1. Änderung des Bebauungsplanes Markt Rettenbach "Am Weihermähd" 1. Abschnitt

Stand: 13.11.2025

Markt Rettenbach „Am Weihermäh“ 1. Abschnitt - 1. Änderung
frühzeitige Beteiligung

Stellungnahme der Unteren Naturschutzbehörde Unterallgäu

Planzeichnung:

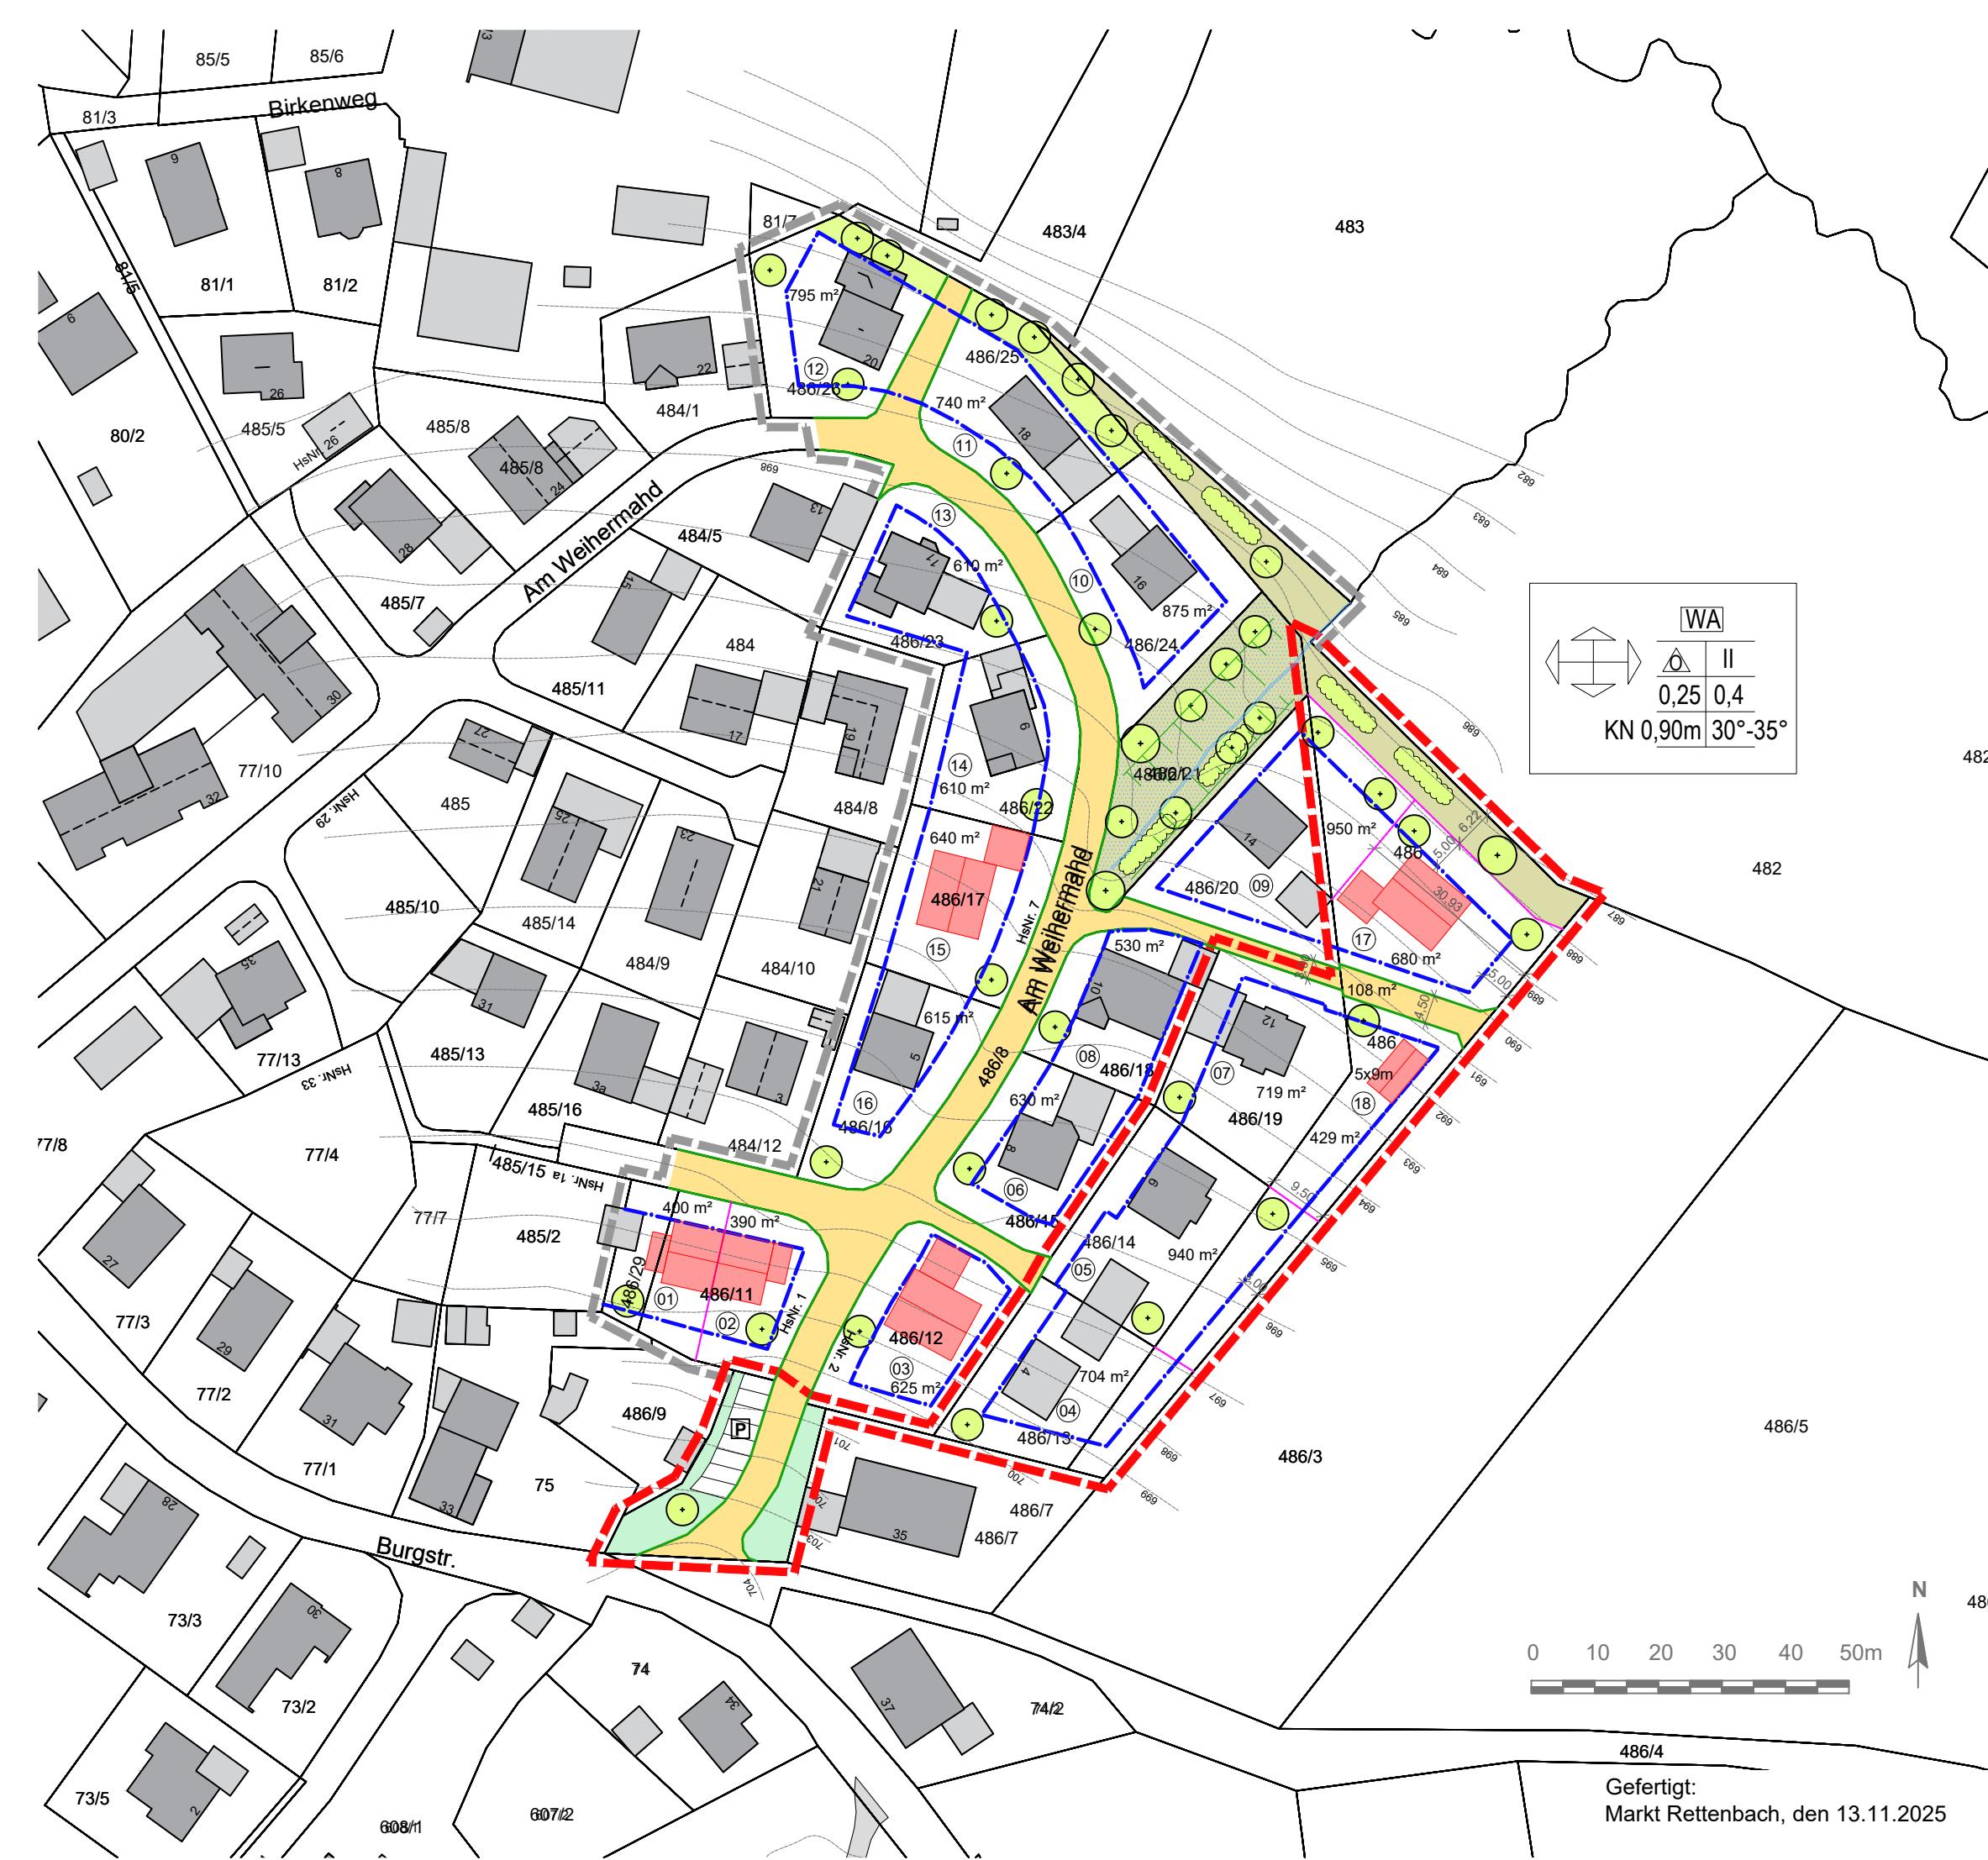
Die Ausgleichsfläche auf Flurnr. 486 Gmk. Markt Rettenbach, die als 6,22 m breiter Streifen nach wie vor gelten soll, ist noch nicht korrekt umgesetzt. Dort ist im BP Weihermäh von 2005 als Entwicklungsziel Anpflanzung von Pflanzgruppen und Hecken, Deaktivierung Drainagen und Schaffung von Rohbodenstandorten festgesetzt.

Real sind dort einige wild aufwachsende Sträucher, Ruderalvegetation (Brennnesseln, Brombeeren ...) und im südlichen Teil nur Grünland bzw. Gartenanteil (dort gar keine Sträucher vorhanden). Außerdem sind dort Siloballen abgelagert. Diese sind zu entfernen. Die im Jahr 2005 festgesetzten Maßnahmen sind umzusetzen bzw. zu aktualisieren.

Diese Ausgleichfläche, die im Norden von Flurnr. 486 bestehen bleibt, soll im Gemeindeeigentum bleiben. Dies ist bitte beim Grundstücksverkauf an Baufeld 09 und 17 beachten!

Vor Ort sind die Ausgleichsflächen kenntlich zu machen, z.B. Abgrenzung zu Privatgarten bzw. landwirtschaftliche Fläche mit Steine, Pflöcke oder Zaun.

hier fehlt Signatur „Ausgleichfläche“. Bitte ergänzen.

Einzelbäume, die auf den Baufeldern (Grünordnung „1 Baum je 400 m²“) laut Satzung zu pflanzen sind, bitte auch im Plan entsprechend einzeichnen. Bei Baufeld 05, 18 und bei 09 fehlen derzeit diese Baumsignaturen im Plan.

Lageplan Ausgleichsfläche

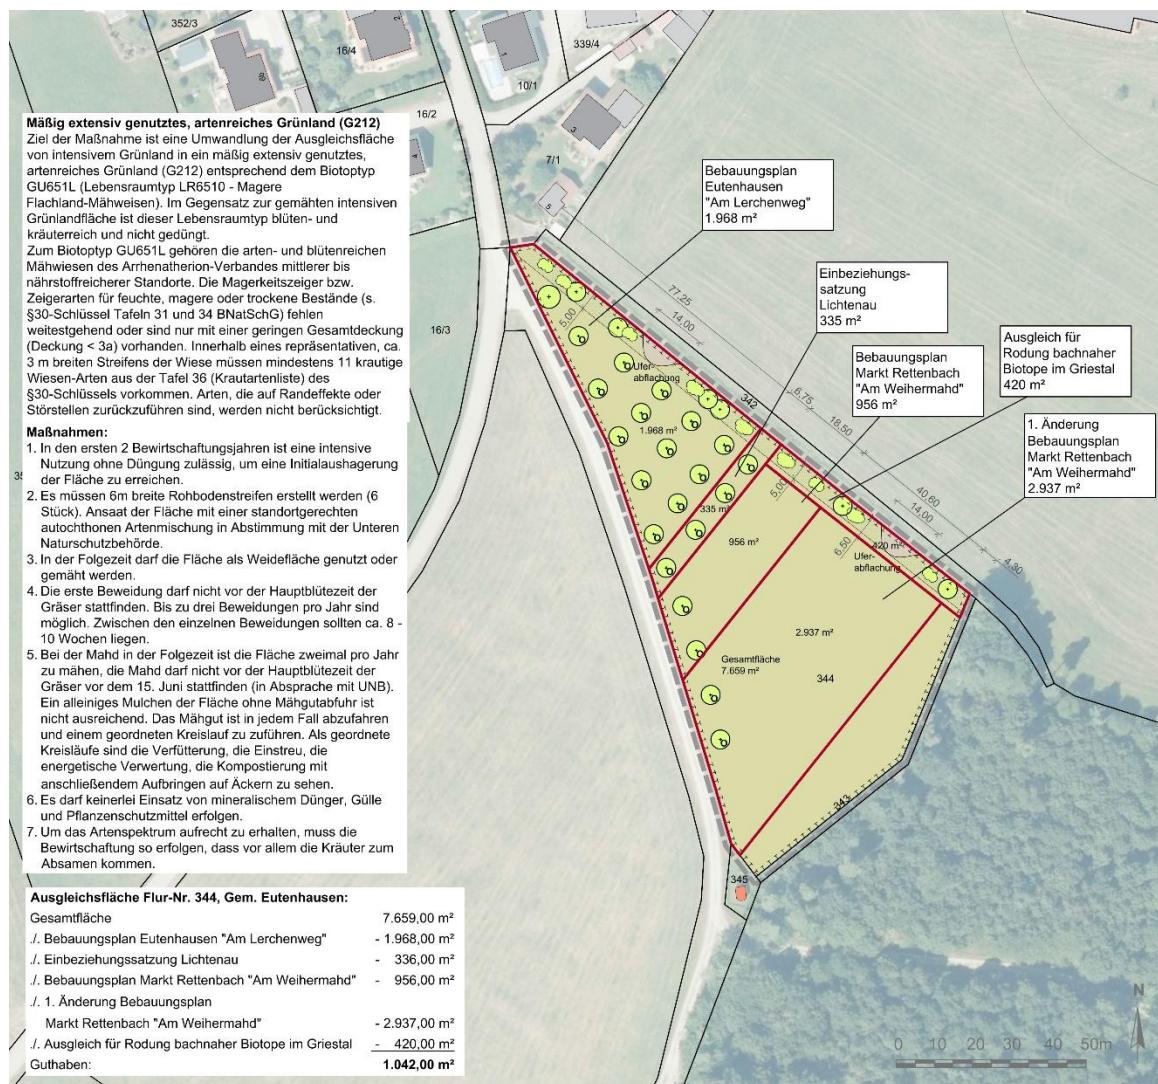
Die Lage der neuen Ausgleichfläche auf Flurnr. 344 Gmk Eutenhausen muss verändert werden:
Laut unseren Unterlagen zum BP „Am Lerchenweg“ wurde die zugehörige Ausgleichsfläche im nördlichen Teil der Flurnr. 344 Gmk. Eutenhausen festgesetzt (im Jahr 2014) - nicht an der Seite zum Graben.
Direkt südlich anschließend ist eine Ausgleichsfläche für die Einbeziehungssatzung „Ortsteil Lichtenau 2015“ (vom 02.03.2015) mit 336 m² festgesetzt.
Südlich daran (also quasi quer zur Gesamtfläche) anschließend kann dann die Ausgleichsfläche für BP Weihermäh gelegt werden.
